**INFORME DE HITO DE CONTROL
N° 024-2024-OCI/0465-SCC**

**“EJECUCIÓN DE LA OBRA: MEJORAMIENTO DEL
SERVICIO DE MOVILIDAD URBANA EN EL JR. JAUREGUI,
JR. UNIÓN Y JR. SAN ROMÁN TRAMO (JR. SALAVERRY Y
JR. 9 DE DICIEMBRE) DEL DISTRITO DE JULIACA DE LA
PROVINCIA DE SAN ROMAN DEL DEPARTAMENTO DE
PUNO”**

HITO DE CONTROL N° 1 – EJECUCIÓN DE OBRA

Imágenes n.ºs 3 y 4
Plano de ubicación - vivienda sobresalida

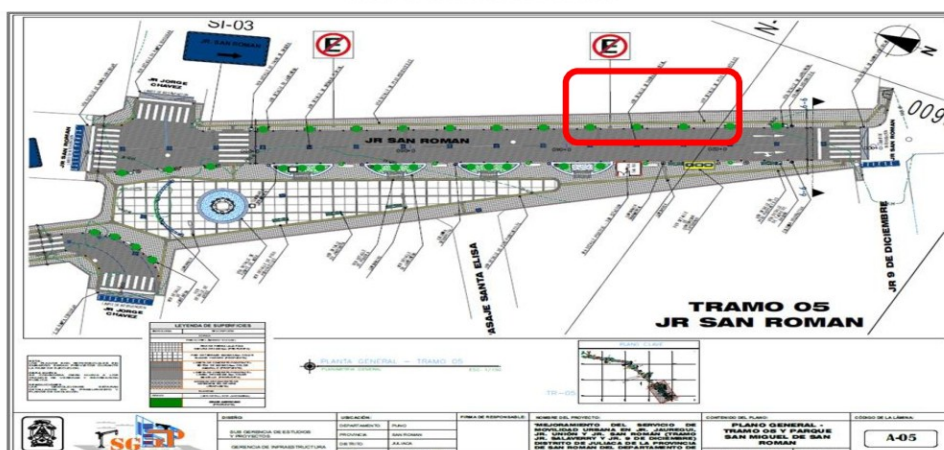
Imagen n.º 3: Se señala la ubicación de la vivienda que interrumpe el tránsito peatonal.
DISEÑO EN PLANTA-TRAMO 05.

Imagen n.º 4: Plano general, en el cual se muestra el jirón San Román desde la progresiva 00+000 a la progresiva 00+030, con viviendas alineadas de forma continua.

Empero de la inspección física realizada a la Obra por la Comisión de Control de 10 de julio de 2024, se advierte en la progresiva 0+030 del jirón San Román, vivienda rústica sobresaliente al alineamiento de la vía, dicha situación fue registrada en el acta n.º 2-2024-CG/OCI-0465/SCC/ZNVQ, en el cual se precisa lo siguiente:

- En la progresiva 0+030, se observa vivienda de material rustico sobresaliente en la vía, el cual interrumpe el libre tránsito peatonal, además el cumplimiento de las metas del expediente técnico, pues está considerado para la pavimentación en el expediente técnico de la obra.
